Opinia Nr

008709

Opiniów przeprowadzonych oględzin - ekspertyzy urządzeń grzewczo-kominowych

w budynku przy ul. Puszkowa nr 15/8 w Walbrzychu
dotycząca urządzeń grzewczo-kominowych używanych przez B.O.K. Sobiecin

SKIC ORIENTACYJNY

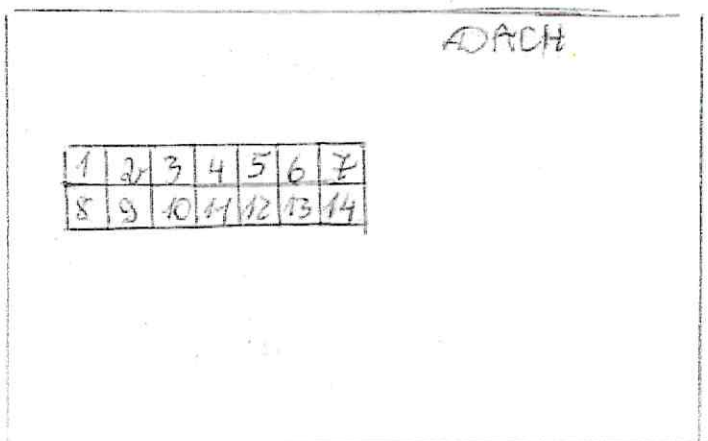
1. Istniejący piec CO oraz prawidłowo podłączony do przewodu uk. 3. Alternatywa: przewód kominowy uk. 3 po likwidacji pieca CO oraz zamontowaniu wlotu spalnicowego będzie można przeznaczyć do podłączenia kotła gazowego CO z zamkniętą kominą dla którego rurociąg powietrza należy wykonać z boku budynku z wentylacją wyrzutową kuchen i łazienki prawidłowo w przedalochi uk. 6 i 7.
3. Dla prawidłowego funkcjonowania urządzeń kominowych zapewnić należy przepływ powietrza z zewnętrz poprzez urządzenia nawiewne.
